Stadt Mannheim

Mannheim, den 25.01.2021

**Stellungnahme zu: Plangenehmigungsverfahren „Naturnahe Entwicklung des Neckars und Wiederanbindung der Feudenheimer Au /BUGA Mannheim“, Aktenzeichens „20201288“**

Auszug aus Karte zu Grundwasseruntersuchungen MA-Käfertal Süd von RT Consult GmbH, 12.07.2018, abrufbar unter: [https://www.mannheim.de/sites/default/files/2018-07/Gutachten\\_Brunnen\\_An1.2.pdf](https://www.mannheim.de/sites/default/files/2018-07/Gutachten_Brunnen_An1.2.pdf)

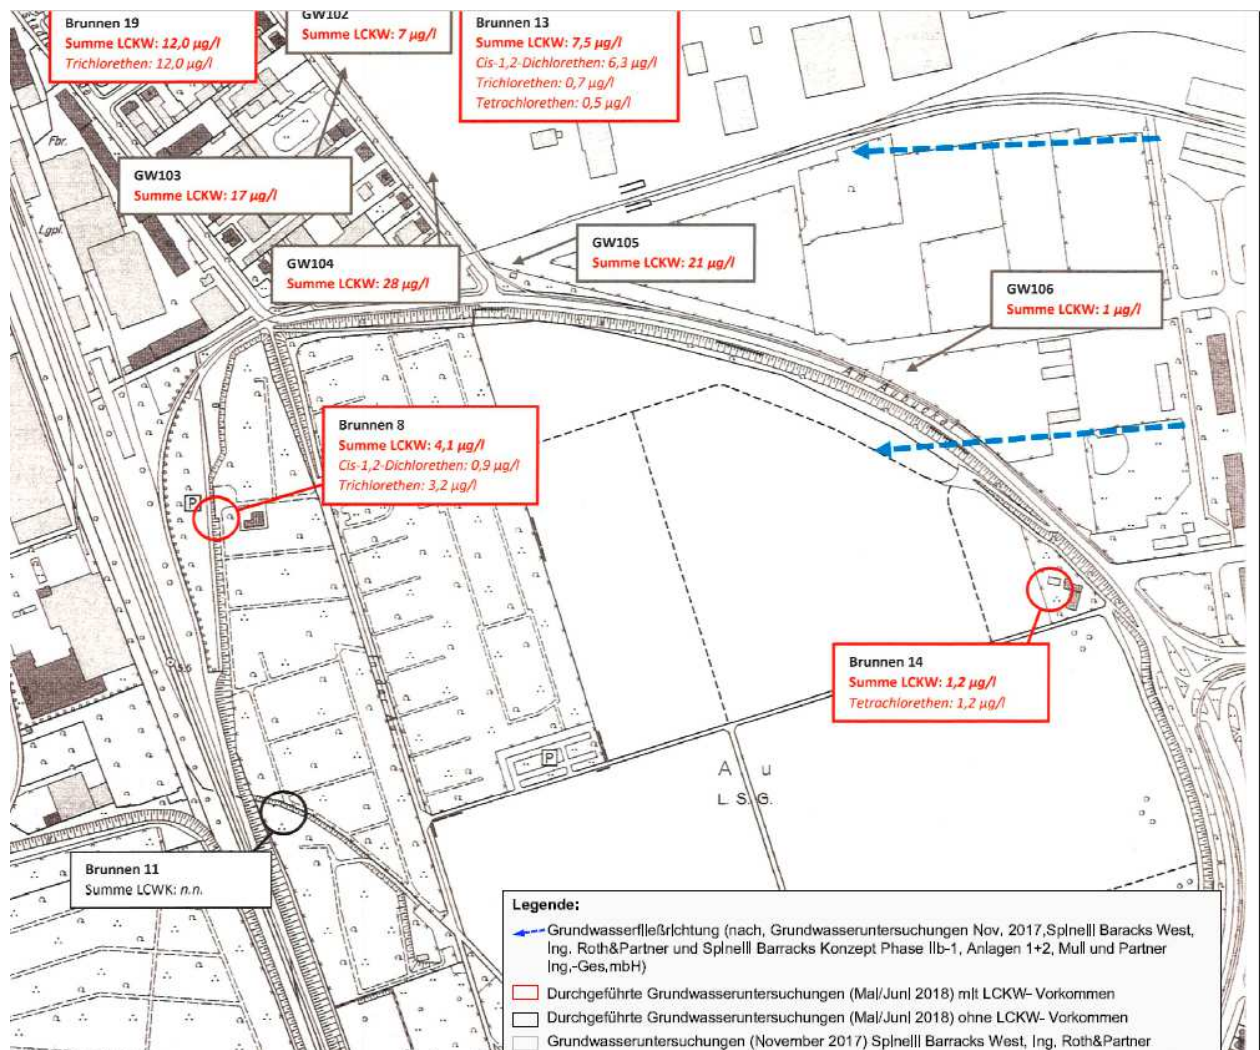
Bei Grundwasseruntersuchungen in der Feudenheimer Au und auf Spinelli wurden 2018 zudem an verschiedenen Stellen teilweise erhöhte Werte für leichtflüchtige chlorierte Kohlenwasserstoffe (LCKW) festgestellt (siehe dazu nachfolgende Abbildung).<sup>2</sup> In dieser Untersuchung wurden jedoch keine Grundwasseruntersuchungen im Südwesten der Feudenheimer Au im Bereich der geplanten Brunnenentnahmestellen durchgeführt. Dazu fehlen auch Angaben in den vorgelegten Unterlagen.

Bei der o.g Grundwasseruntersuchung 2018 lag die den Entnahmebrunnen nächstgelegene Messstelle in der Nähe der Alten Gärtnerei (Brunnen 14) in ca. 500 m Entfernung. Dort wurden Werte von 1,2 µg für LCKW, hier Tetrachlorethen, festgestellt. An weiteren Messstellen (GW104 und GW105) ca. 900 m nördlich zu den Entnahmestellen wurden deutlich höhere Werte von 21 bzw. 28 µg /l LCKW gemessen. Der Grenzwert der Trinkwasserverordnung liegt bei 10 µg /l.

Aufgrund der umfangreichen geplanten Grundwasserentnahme sehen wir die Gefahr, dass Grundwasser mit höheren Schadstoffbelastungen aus der Umgebung zur geplanten Grundwasserentnahmestelle angesaugt wird und damit in die geplanten Oberflächengewässer gelangt. Zudem könnte durch die kontinuierliche Grundwasserentnahme eine Anreicherung von LCKW in den Oberflächengewässern erfolgen (LCKW ist schwerer als Wasser und sinkt ab).

Wir fordern deshalb, die o.g. Risiken in einem Fachgutachten zu überprüfen, damit eine mögliche Gefährdung der Oberflächengewässerbelastung durch belastetes Grundwasser ausgeschlossen werden, bevor die Genehmigung für das Vorhaben erteilt wird.
